改 善 箇 所 説 明 図

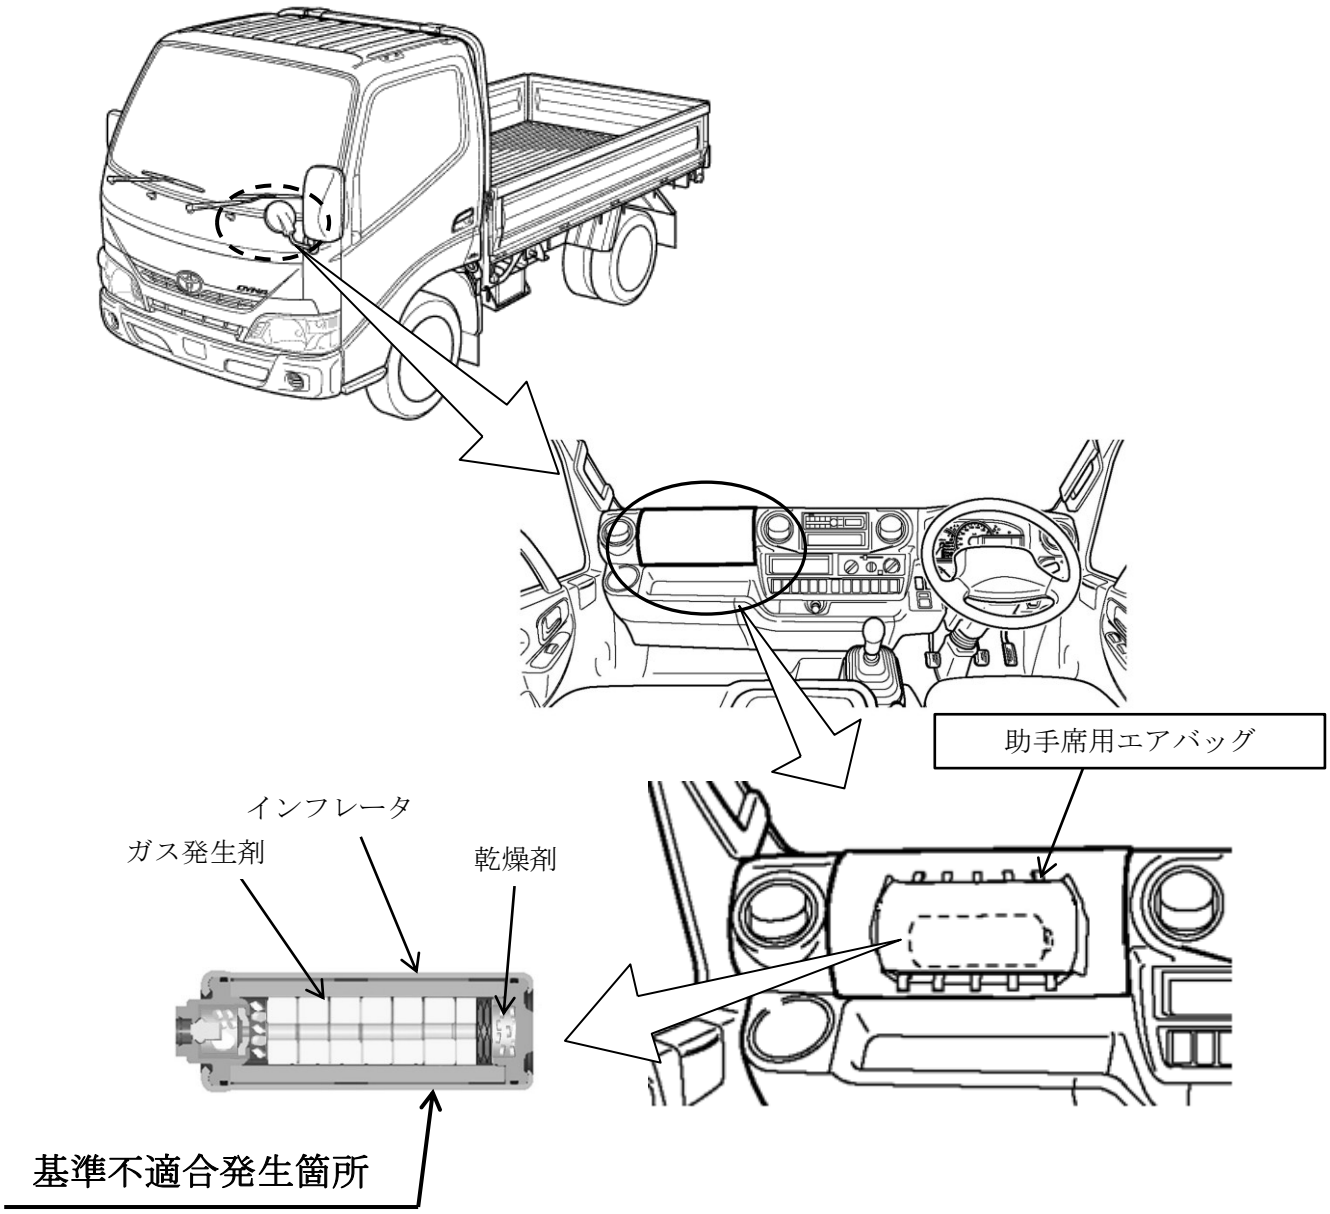
助手席用エアバッグのインフレータ（膨張装置）において、ガス発生剤の吸湿防止が不十分なため、温度および湿度変化の繰り返しによりガス発生剤が劣化することがある。このため、エアバッグ展開時にインフレータ容器が破損するおそれがある。

全車両、エアバッグアッセンブリを代替品と交換する。

識別：弊社のインターネットホームページのリコール等情報対象車両検索に“実施済”と表示する。
